SERVICE INFO – FAG 0033

Synliga skillnader - ABS-ring

Tillverkare: DAF

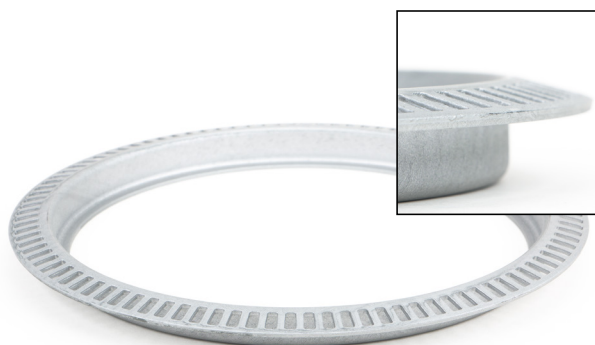
Best.nr. 434 0579 10 är lämplig till nav i det nya utförandet

Ringarna till ABS-givarna skiljer sig åt hos dessa hjulnav. Vid byte av ring till ABS-givaren är det viktigt att identifiera de synliga skillnaderna och para samman rätt ring med rätt nav.

Ringen till ABS-givare med best.nr. 434 0580 10 är lämplig till hjulnav i det gamla utförandet
